上虞区滨江新城14号地块项目
工程设计（修改）通知单

关于修改通知

| 会签专业 | | | | | | 通知号 | 装饰-002 |

附图二

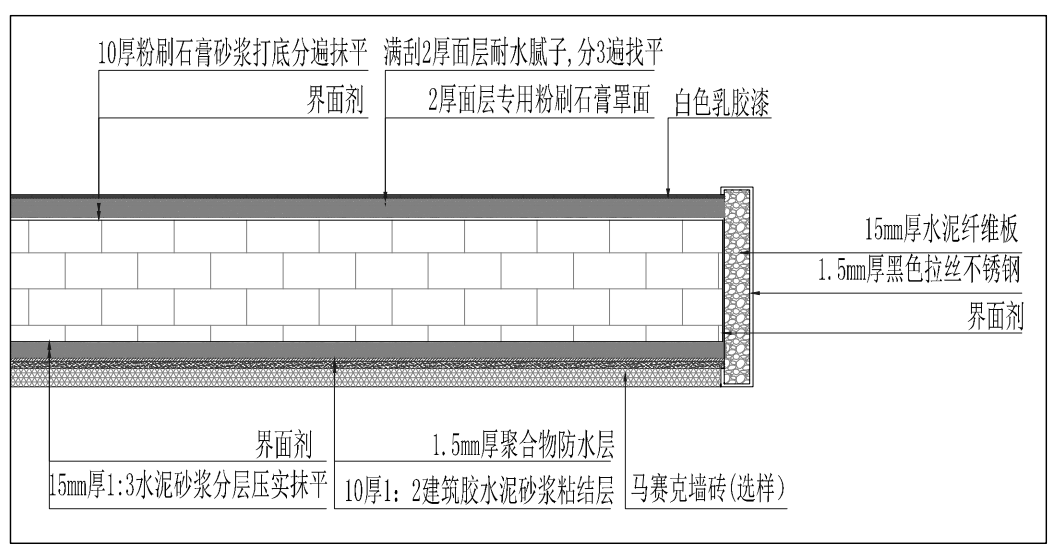
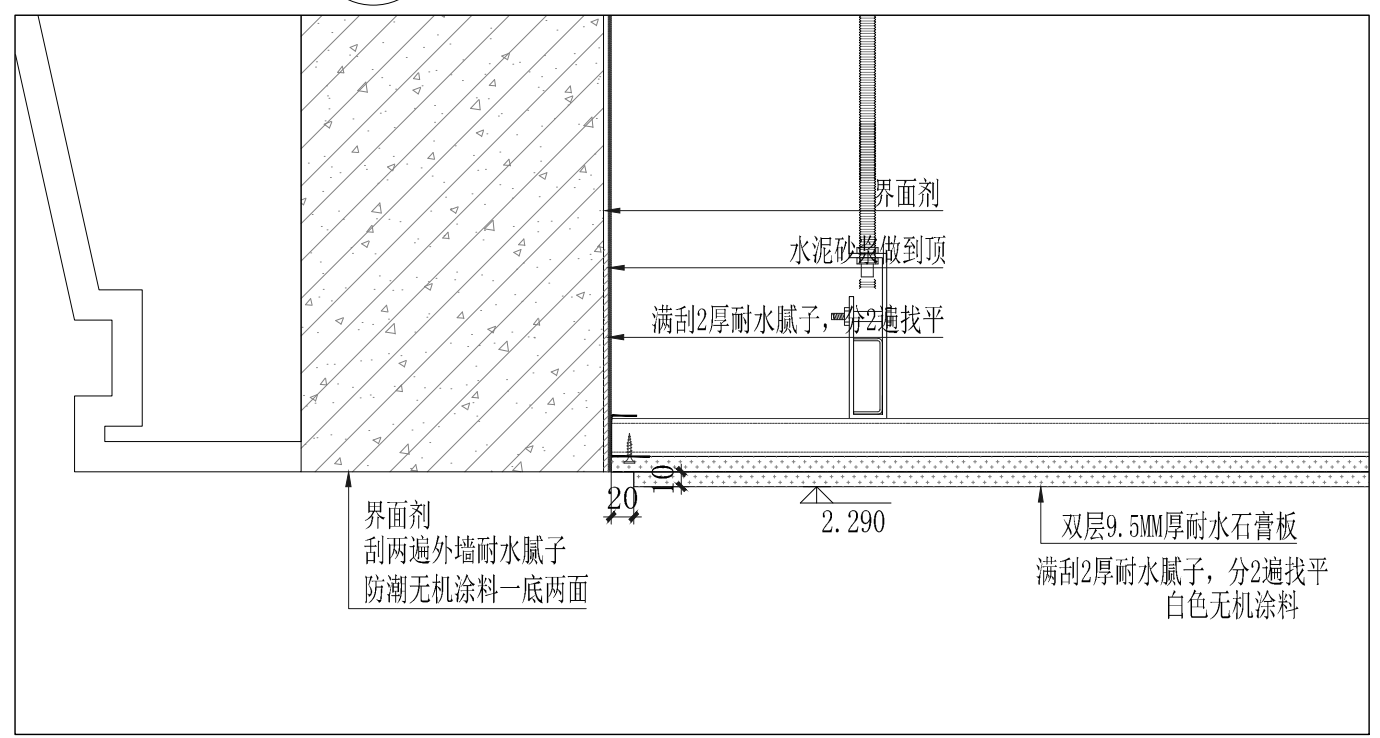
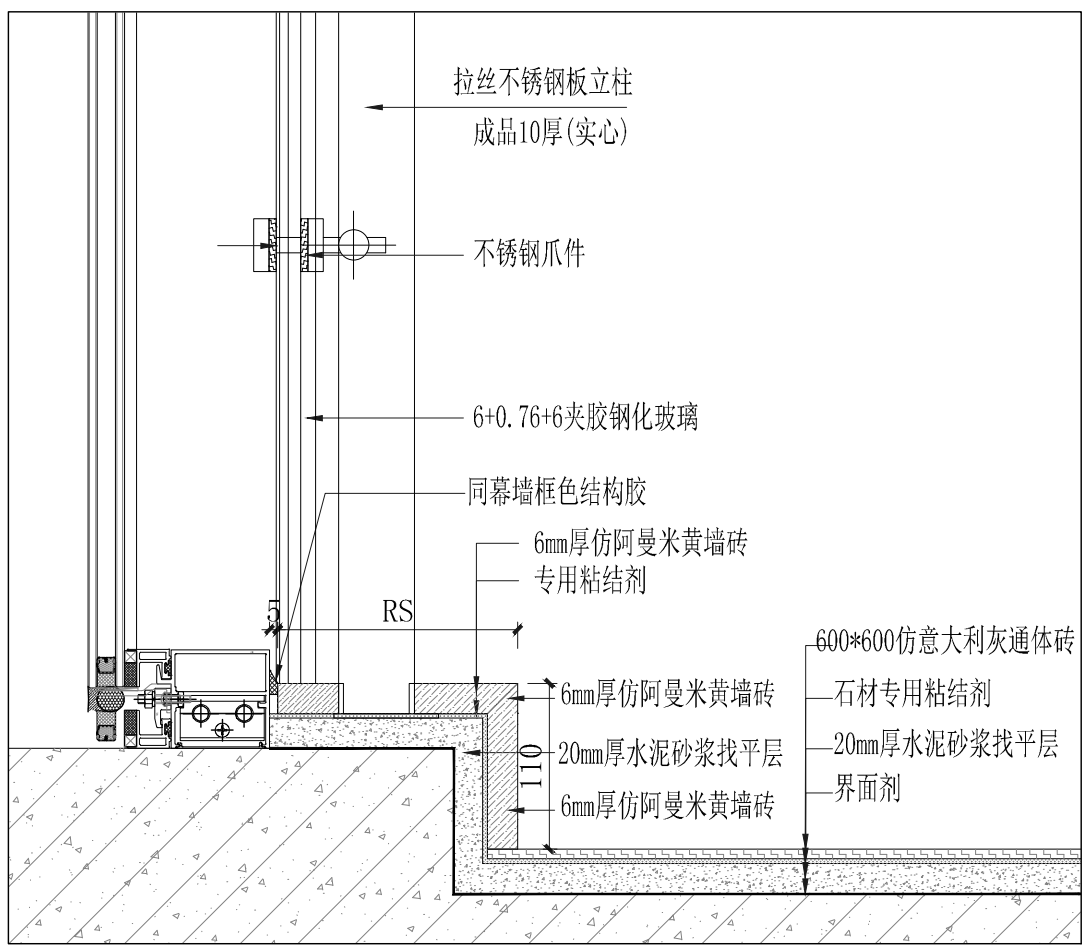
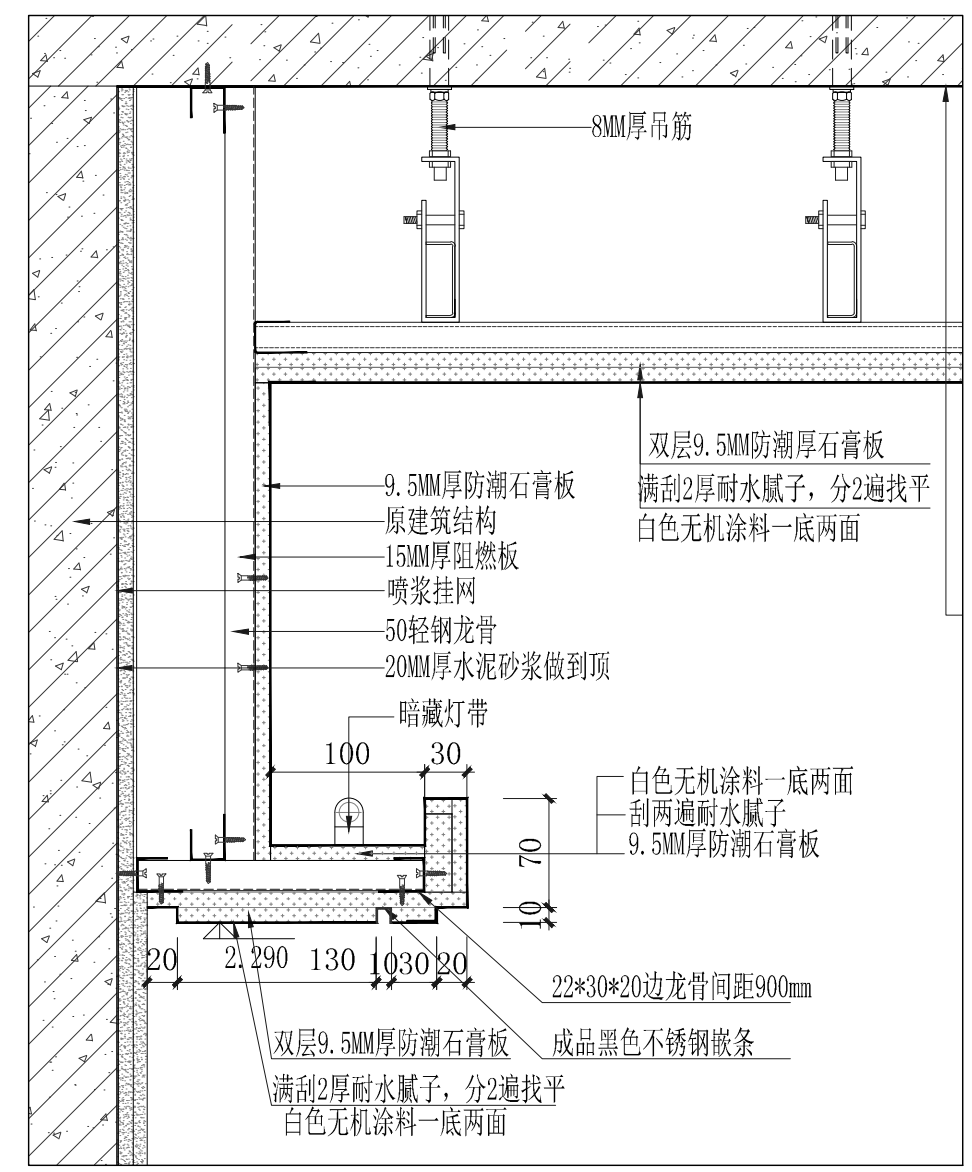
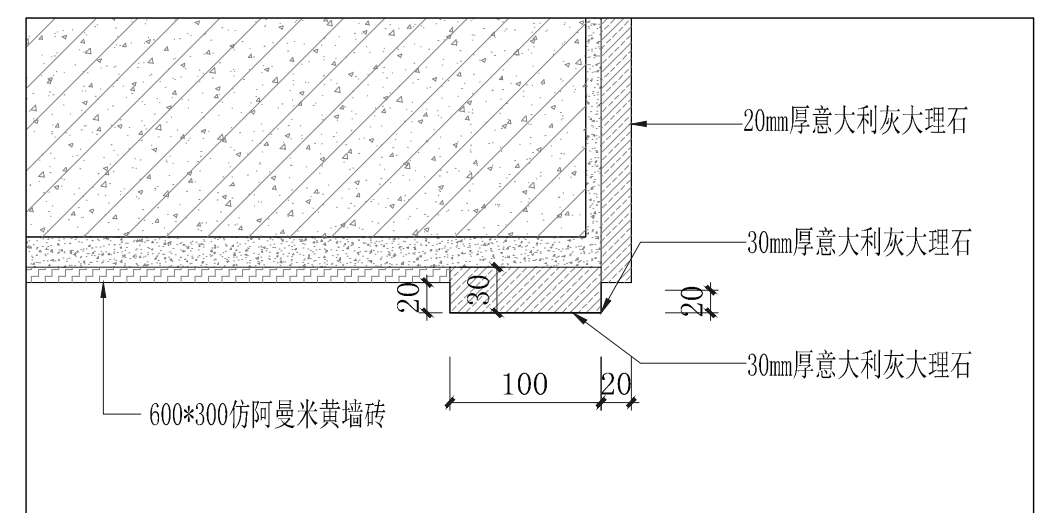
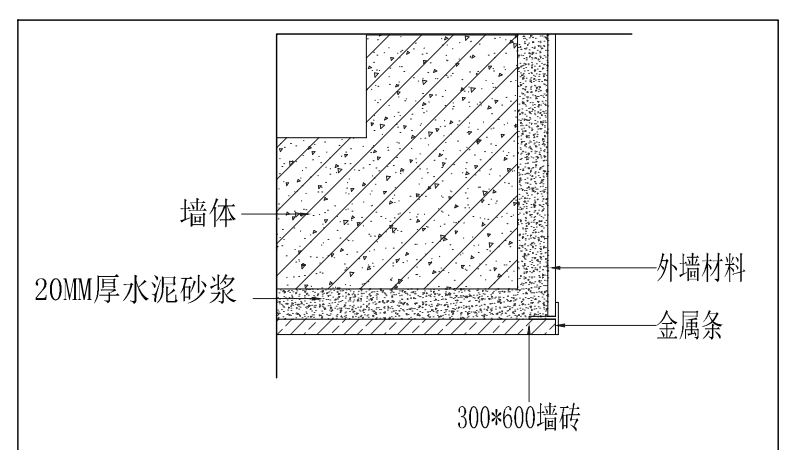
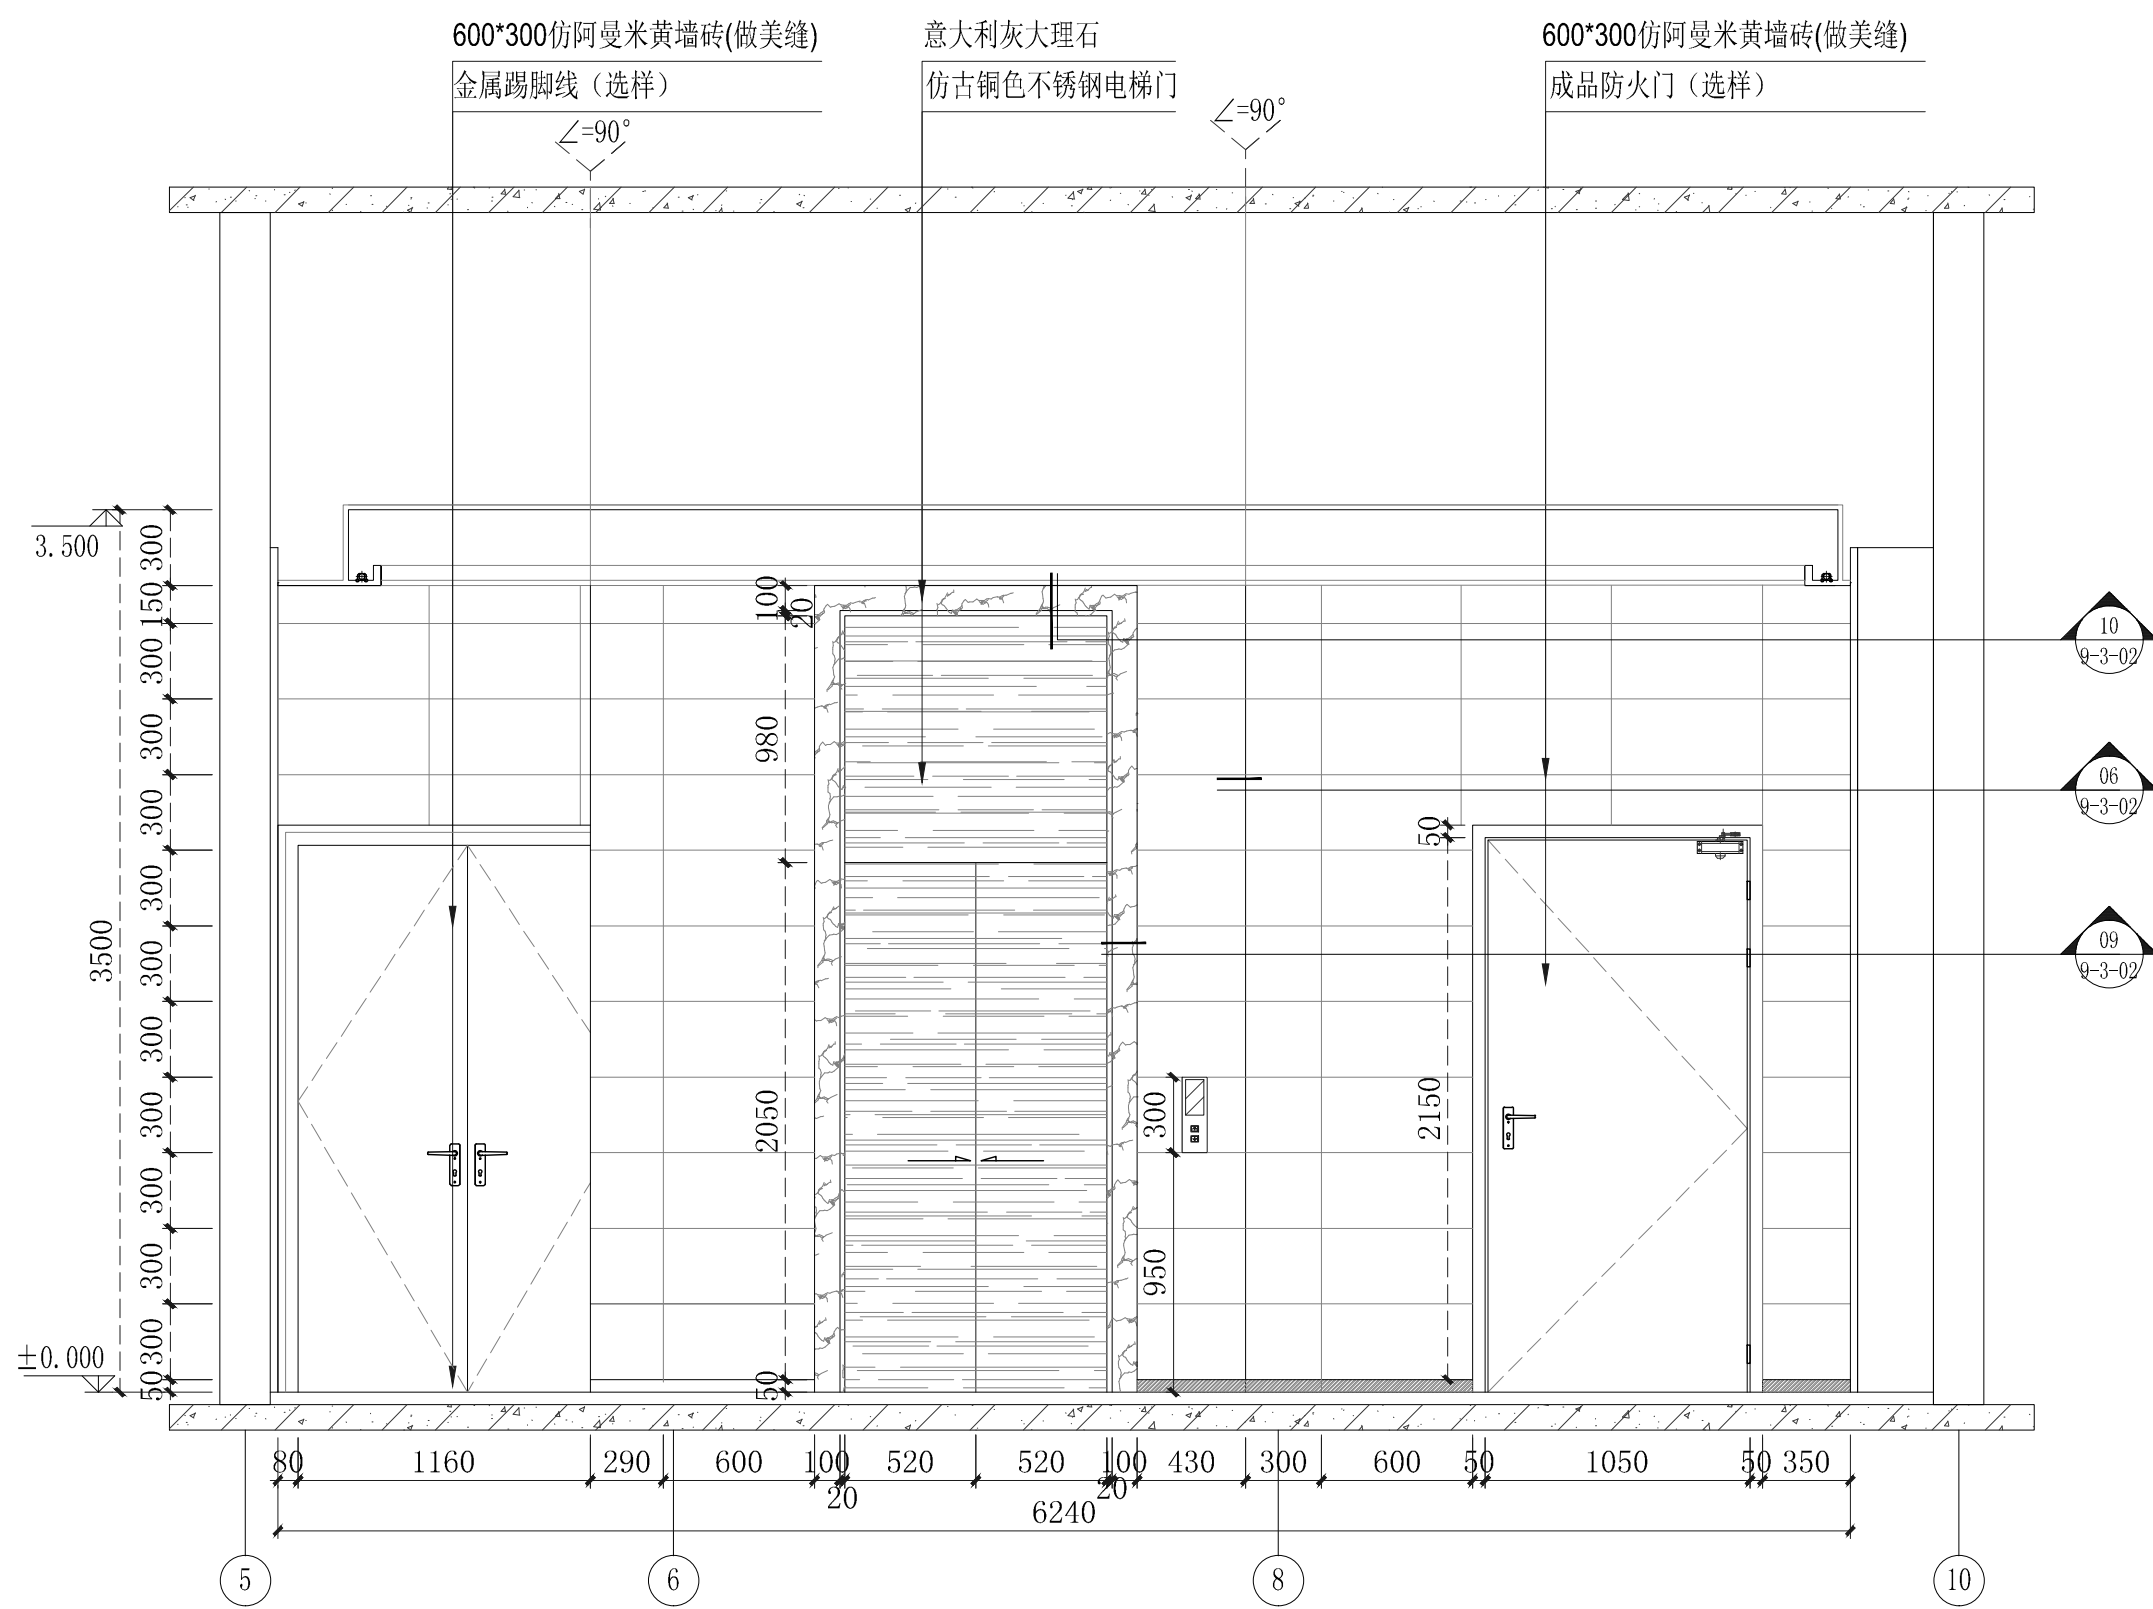
1. 1#电梯厅电梯按钮、电梯门套节点图详见附图一。
2. 1号楼卫1、卫2、蹲坑部位混凝土与玻璃幕墙接触面为600*600防滑砖，靠幕墙边增加成品木纹抗倍特板，详见附图一。
3. 补充公寓立面黑色拉丝不锈钢收口节点图，详见附图二。
4. 住宅公区楼梯间上方吊顶做灯带，补充电梯厅、空中连廊吊顶节点图、空中连廊栏杆节点图、电梯厅门套节点图，详见附图二。
5. 补充连廊墙砖与外墙转角节点图，详见附图二。
6. 18#、19#楼电梯门套参4#~11#楼电梯门套，详见附图二。
7. 修改9号楼各层立面图，详见附图三~十。
8. B1户型可视对讲改在门口左侧墙面。
